2022年6月11日

パブコメセミナー 原発汚染水の海洋放出、 審査書案はどうなっている？

みつた かな
満田 夏花

海洋放出設備（ALPS処理水希釈放出設備と放水設備で構成）の全体像（点線枠囲みが申請対象設備の範囲）

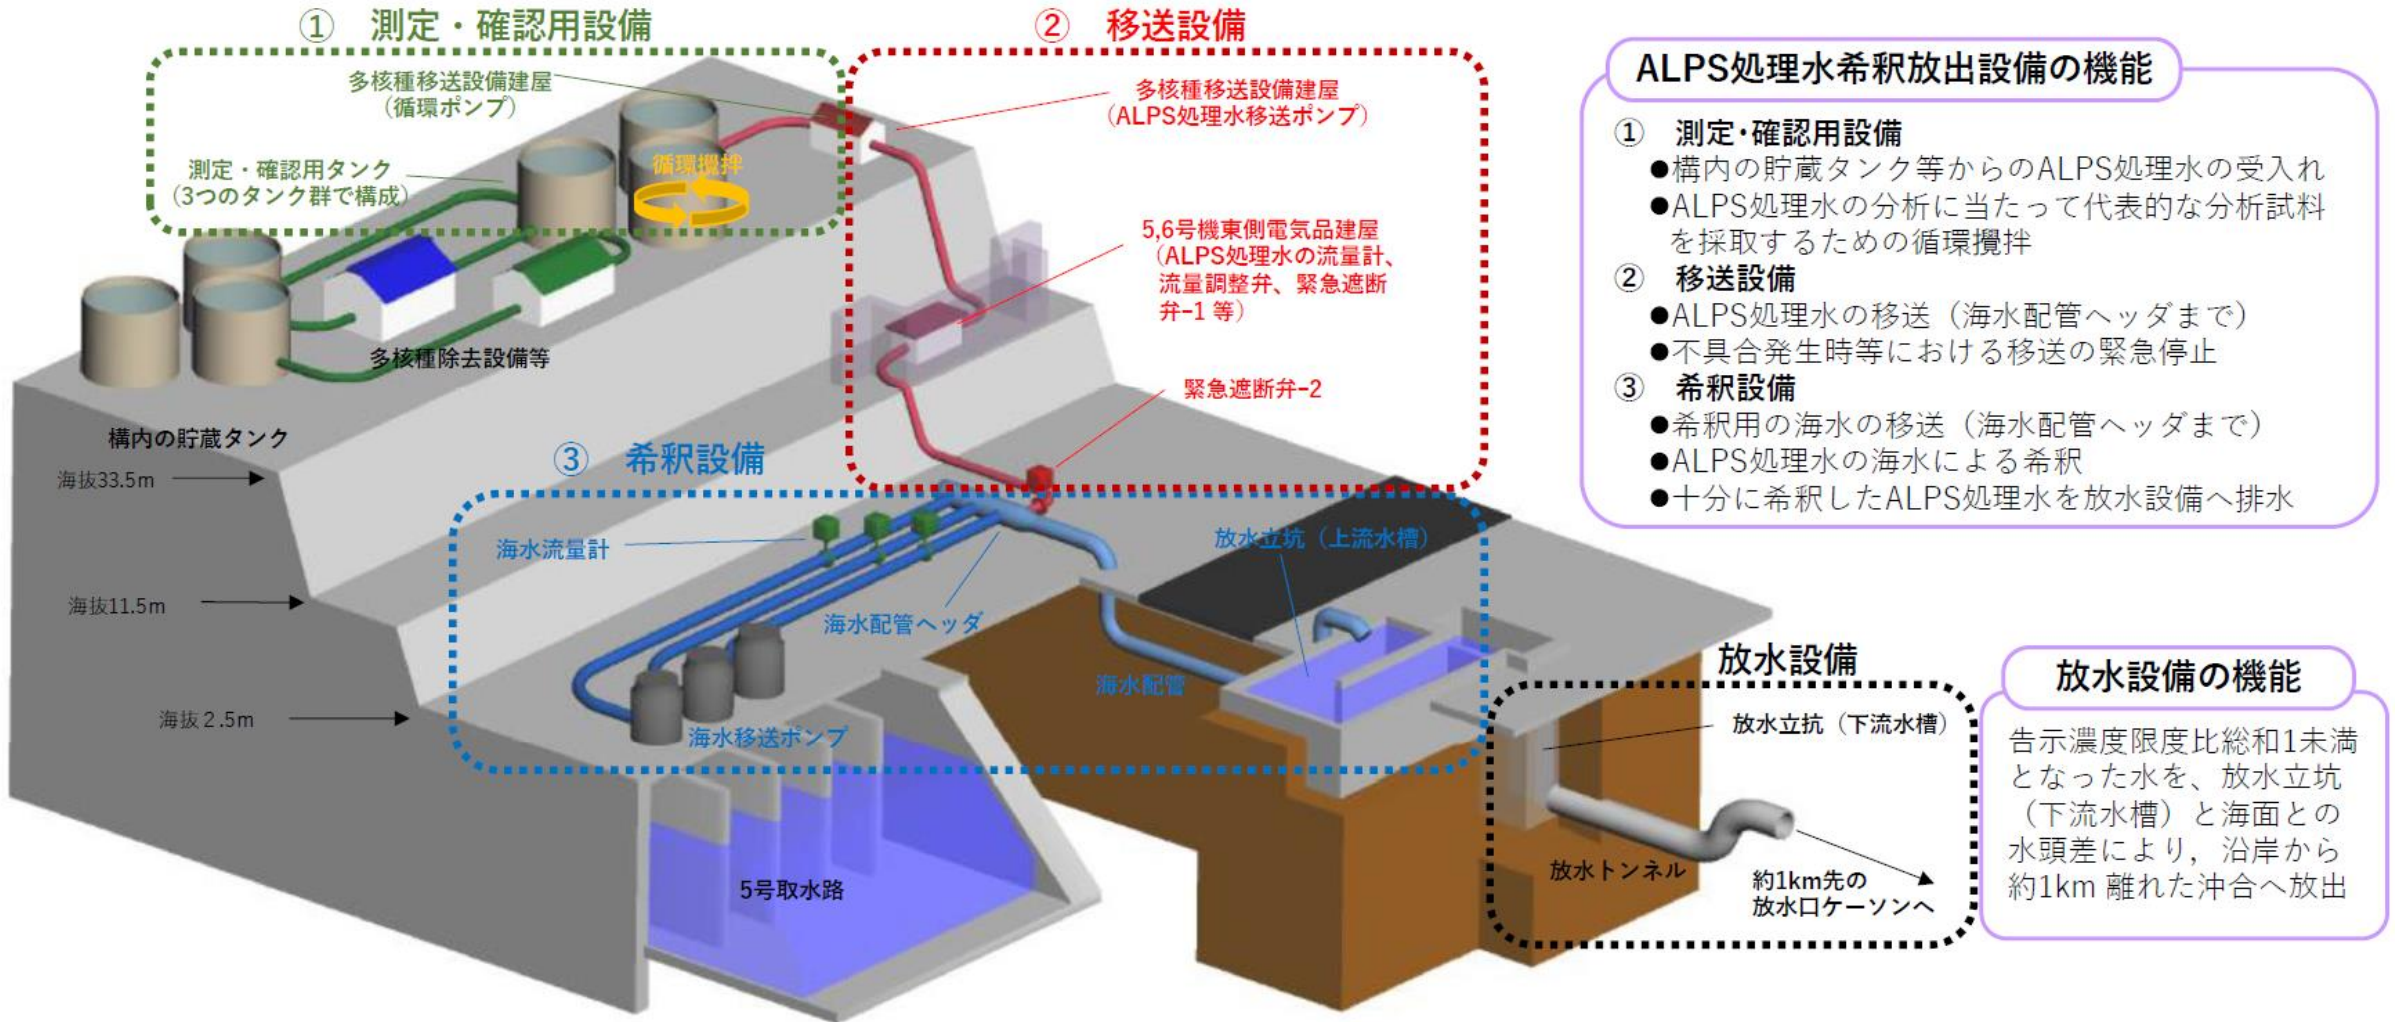
→具体的な測定対象核種については、未定であるが、これは重要な審査対象項目であるはずである。

東京電力は、ALPS処理水希釈放出設備の通常運転及び停止の他、意図しないかたちでのALPS処理水の海洋放出に至るおそれのある事象等が発生した場合や海域モニタリングにより異常値が検出された場合は、緊急遮断弁の自動作動又運転員の操作により、ALPS処理水の海洋放出を停止するとしている。（p.25）

→具体的な海域モニタリングについての記述はない。
放出後に実施する海域モニタリングについては、今後検討することとなっている。
本年3月に改定した総合モニタリング計画における東電による海域モニタリング（放出前のモニタリング）においては、トリチウムについては週1回の測定ということになっており、放出後も同様のモニタリングをするとすれば、異常値が検出されたとしても、一週間遅れという事態にもなりかねない。

表 5－1 実測値（K4 タンク群）の核種組成によるソースターム（年間放出量）

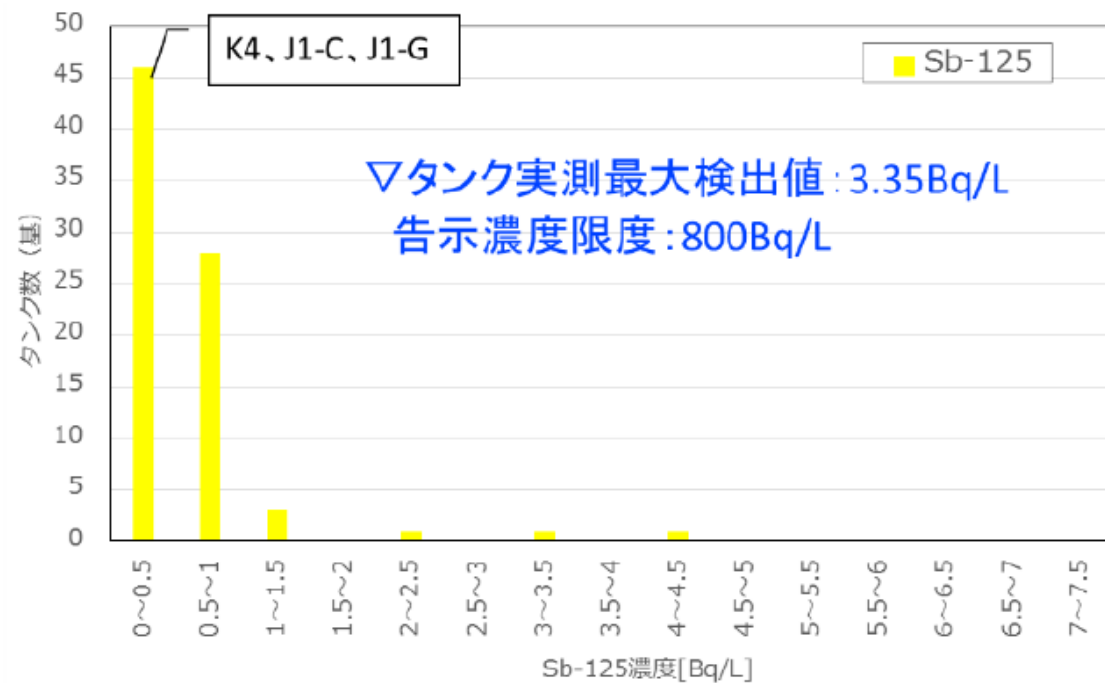
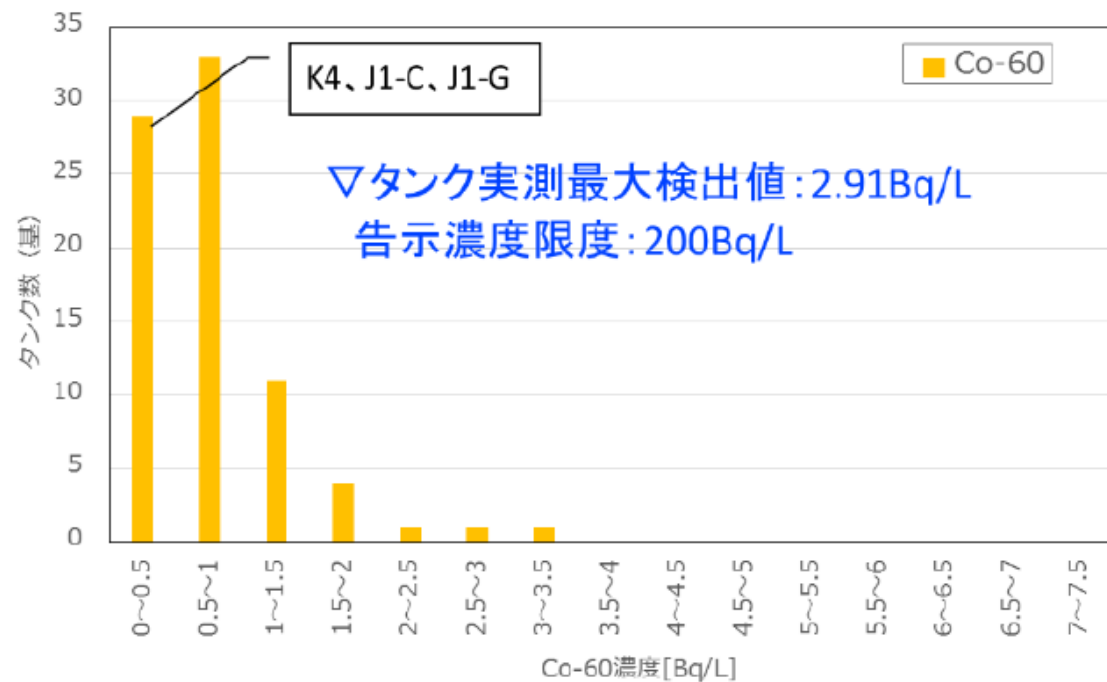
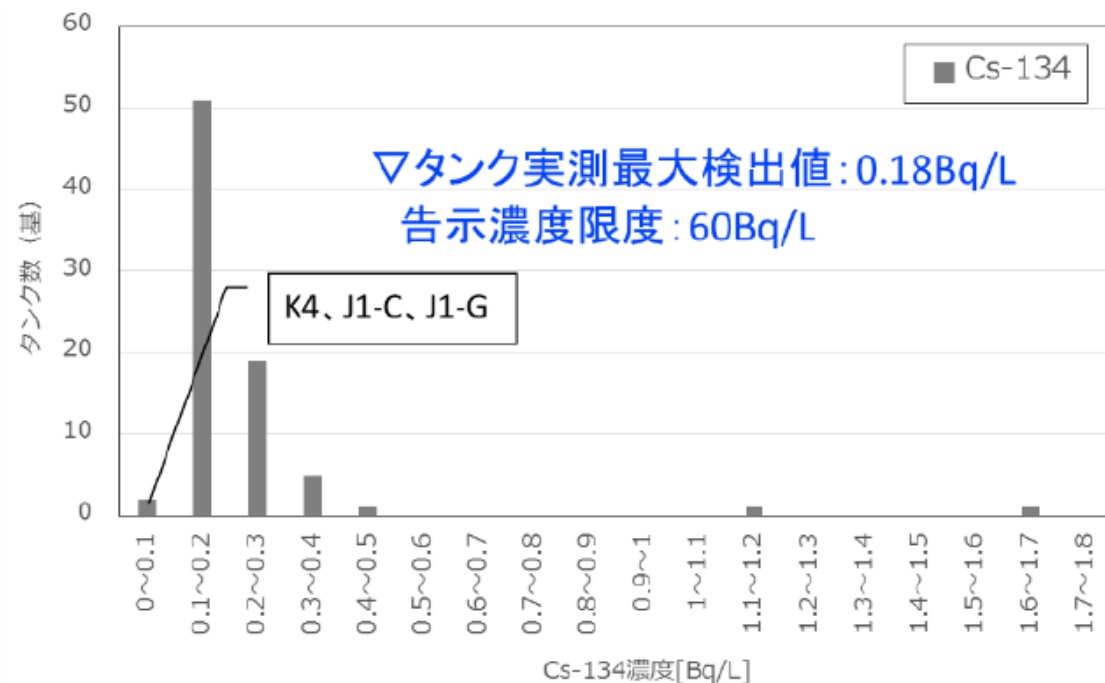
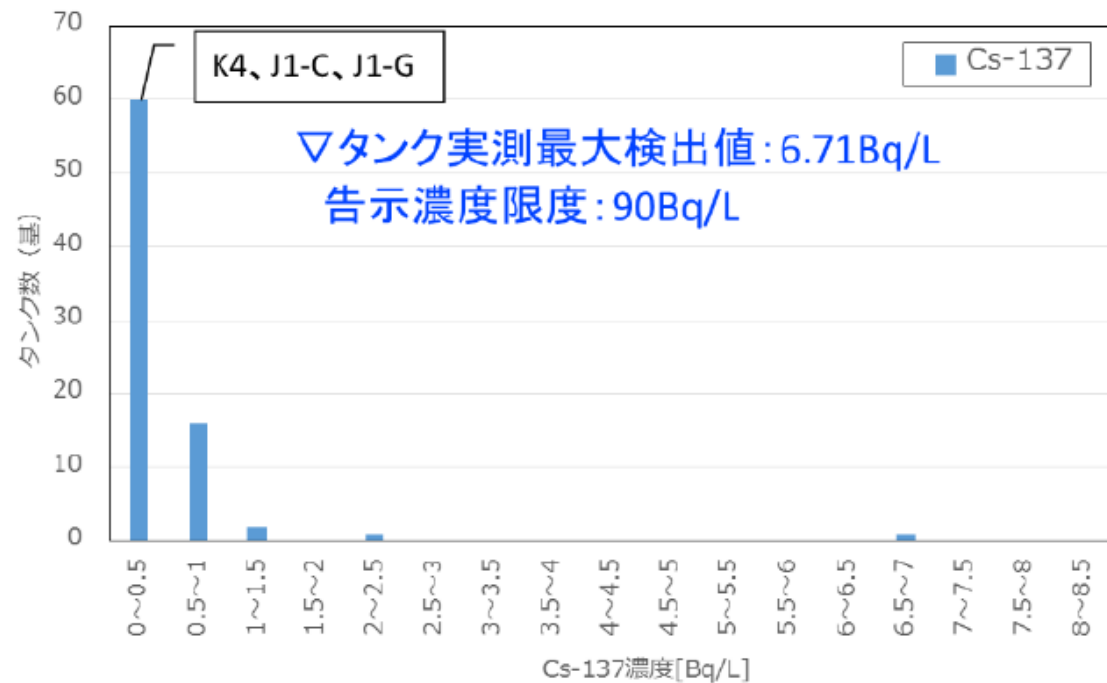
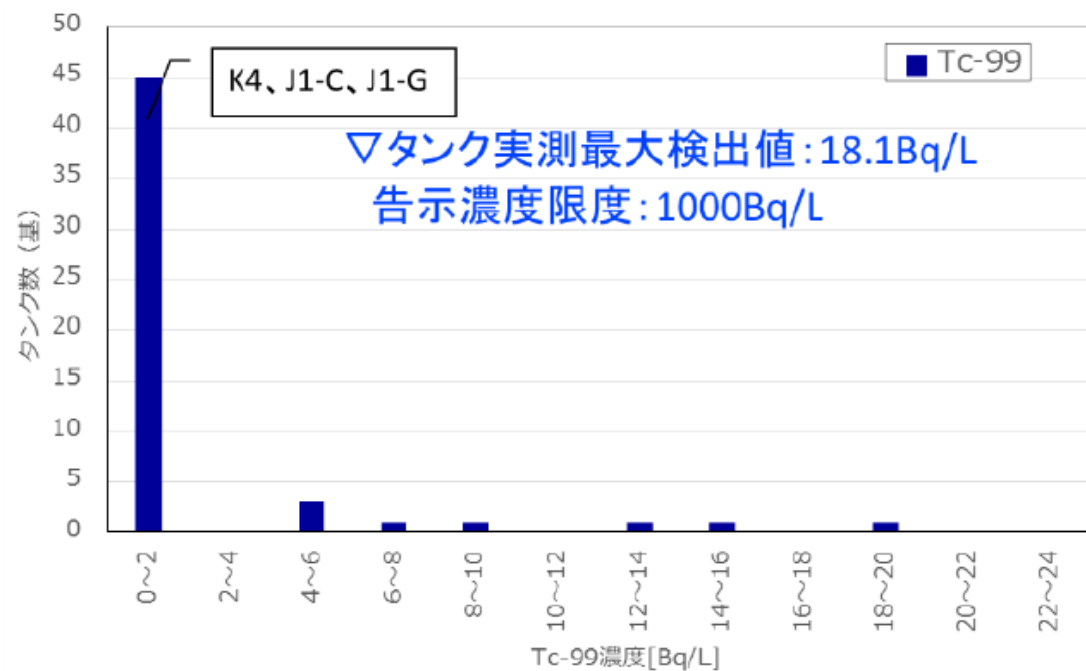
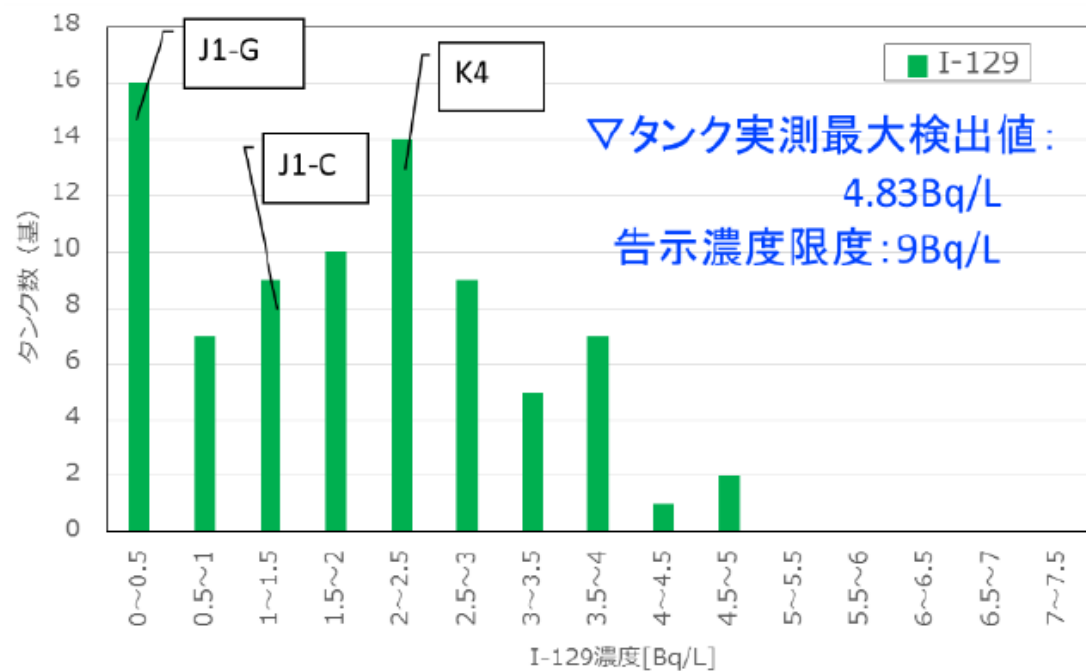
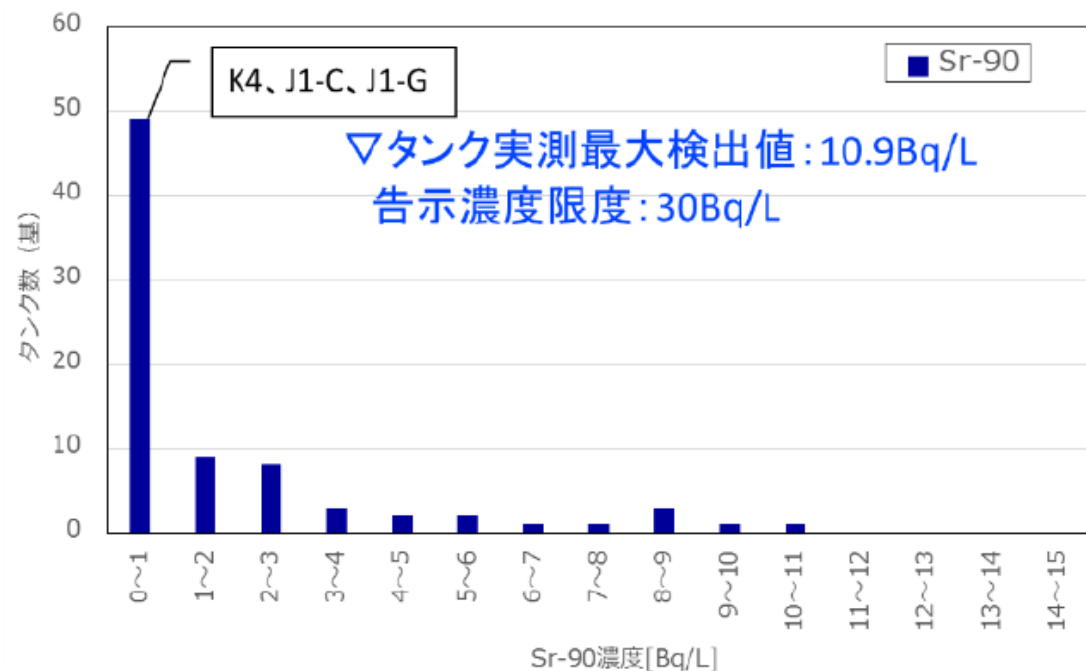
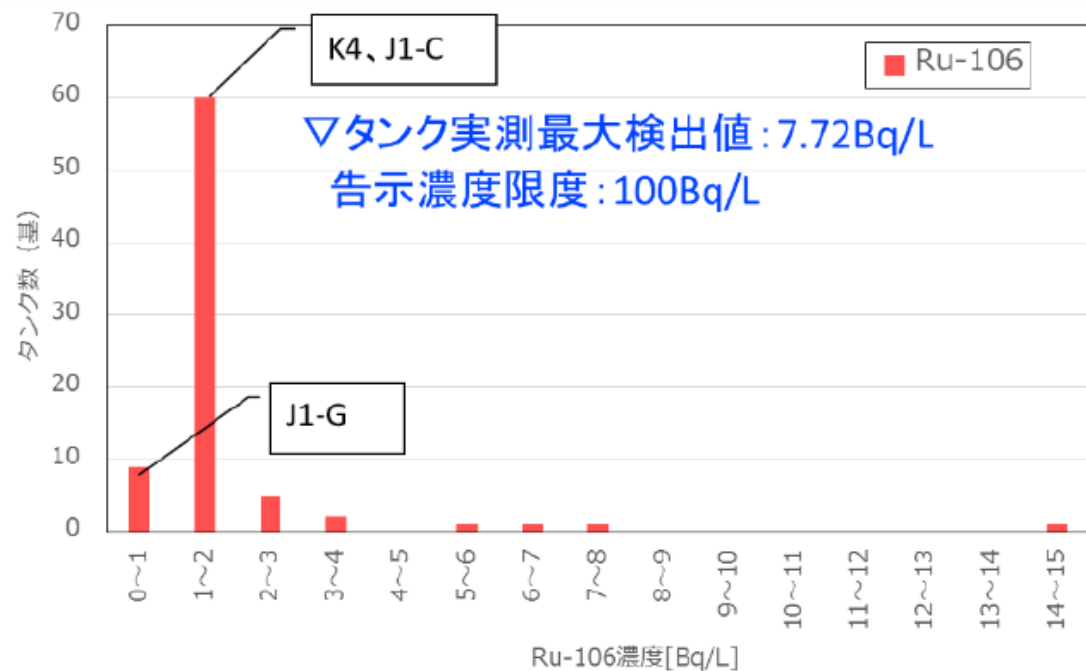
- 東電は 3 つのタンク群においてのみ、 64核種について測定。
- 他のタンク群については、放出する前に順次測定する予定。
- 「主要 7 核種」については全タンクについて測定。

東京電力はトリチウム以外の放射性物質（63核種もしくはそれ以外の核種）について各タンクの測定を行っておらず、タンクごとの濃度および総量について示していない。

東電は放出前に順次測定するとしているが、それでは放出が終了するまで、各放射性核種の放出総量がわからないということになる。

放出水に含まれる放射性核種や総量について明示しないまま、放出ありきの議論を先行させ、審査書案を取りまとめることは問題ではないのか。
